## Vigtig sikkerhedsmeddelelse WiSE CRT-elektrodekaterer model 1000

**Vigtig sikkerhedsmeddelelse**  
**WiSE CRT-elektrodekaterer model 1000**  
**Problem med frigørelse af modtagerelektrode**

Reference for sikkerhedsmeddelelse: 18-028-PC 26-apr-2019

*Figur 3: Manuel frigørelse af elektrode*

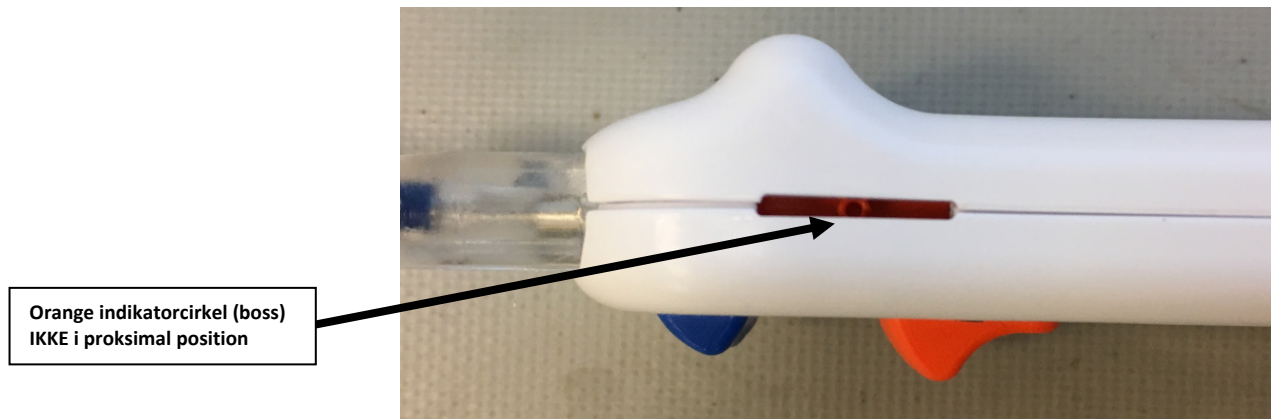
Hvis der imidlertid ikke er tegn på frigørelse (visningsportens farve er ikke skiftet fra grøn til orange) efter at have fulgt de påkrævede trin i brugsanvisningen med at skubbe frigørelsesknappen (orange knap) frem, og det er uvist, hvorvidt elektroden er frigjort, kan du enten:

2. Manuel frigørelse: Tryk og hold den orange frigørelsesknop fremad, og indfør samtidigt et værktøj som f.eks. en tang eller lignende i sideporten for at indkoble "bossen" (orange cirkel) og føre den i proksimal retning, mens elektrodens og indføringskappens position opretholdes, som vist herunder i **Figur 3**. Værktøjets distale spids skal være ca. 1 mm i diameter og 7 mm lang for at indkoble bossfunktionen. Udløs derefter frigørelsesknappen og verificer, at den orange cirkel (boss) forbliver helt proksimal. Hvis den er proksimal (som vist herunder i Figur 1), fortsættes med at udløse elektroden fra kappen ifølge brugsanvisningen. **Følg trinene i brugsanvisningen til fjernelse af elektrodeindføringssystemet**, hvis den orange indikatorboss ikke er proksimal (som vist i Figur 2).

*Figur 1: Elektrode frigjort – orange indikatorcirkel (boss) i den proksimale side af håndtaget*

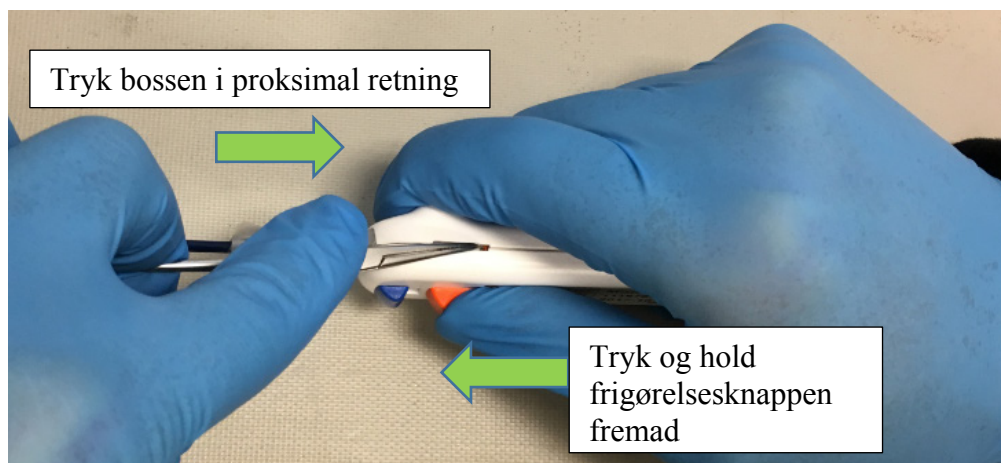
1. Visuel vurdering: Undersøg sideporten på kateterhåndtaget, og bestem positionen for den orange cirkel (også omtalt som "bossen"). Hvis den er helt proksimal, som vist herunder i Figur 1, hvilket angiver, at elektroden er frigjort, fortsættes med at frigøre elektroden fra kappen ifølge brugsanvisningen. Hvis "bossen" ikke er proksimal (som vist i **Figur 2**), hvilket angiver, at elektroden ikke er frigjort, fortsættes til trin 2 herunder, Manuel frigørelse
